**Lavori di: AQ2 – VENEZIA1 - PNC - MIC - Intervento ID. n. 1.2 C.I. 15044 “Arsenale - Marginamenti perimetrali su Rio della tana e Rio san Daniele”**

## **Relazione tecnico - illustrativa di Perizia di Variante n. 1**

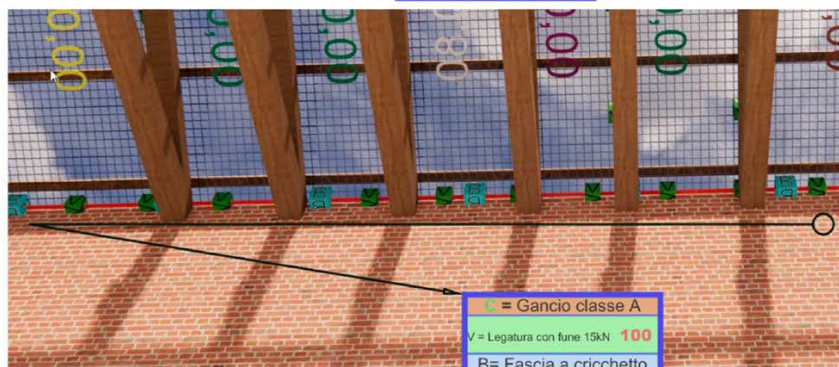
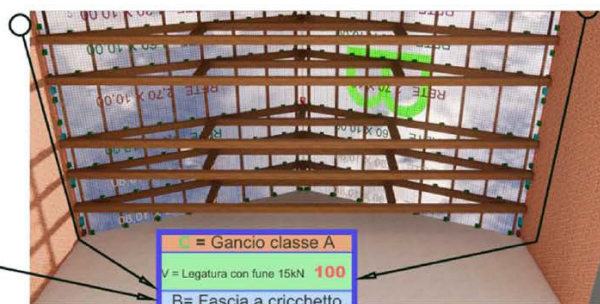
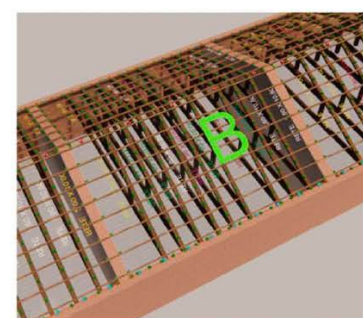
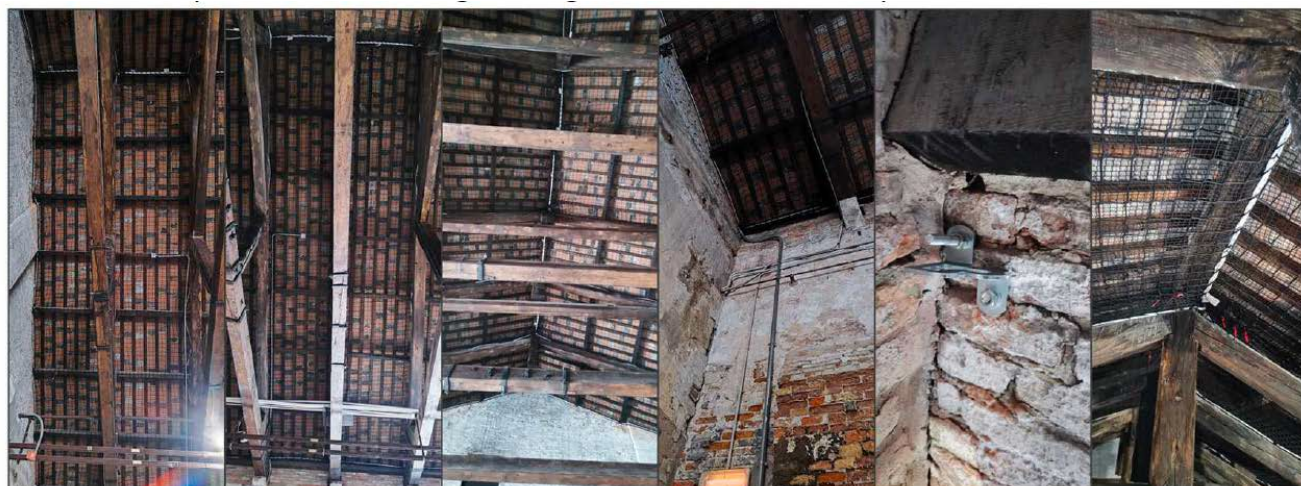
Il sistema di protezione viene fissato sugli elementi portanti della copertura quali travi della capriata e trave di colmo, oltre che lungo i muri perimetrali portanti dell'edificio.

In particolare, questo sistema è composto dall'accoppiamento di:

- una rete tipo “anticalcinaccio” maglia 20/25 mm e dimensioni in larghezza variabili da un minimo di 1,50m ad un massimo di 2,70m, lunghezza pari alla larghezza della copertura in modo tale da coprire tutti gli spazi delle campate della copertura.
- una rete “tipo YS” maglia 100/60 mm e dimensioni in larghezza variabili da un minimo di 1,50m ad un massimo di 2,70m, lunghezza pari alla larghezza della copertura in modo tale da coprire tutti gli spazi delle campate della copertura.

Il sistema di protezione così composto si stima avere un peso totale di circa 500 g/mq e pertanto non altera in alcun modo la statica dell'edificio.

Per il posizionamento della rete vengono eseguite due tipologie di ancoraggio:

1. **ANCORAGGIO LUNGO IL MURO PERIMETRALE:** Per l'ancoraggio lungo il muro perimetrale vengono utilizzate delle fasce a cricchetto poste parallelamente al muro e fissate agli estremi con ganci di classe A, e fissate in corrispondenza di ogni campata con fune tirante;
2. **ANCORAGGIO LUNGO CAPRIATE E TRAVE DI COLMO:** L'ancoraggio della rete viene poi completato su tutto il perimetro legando la fune di bordo della rete alle capriate e alla trave di colmo mediante fune tirante disposte ad interassi regolari di distanza massima 1,50m.

La rete viene quindi accoppiata alla precedente e successiva con una fune di accoppiamento, con resistenza 7,5KN passante tra le maglie e legata con i due sistemi precedentemente descritti.
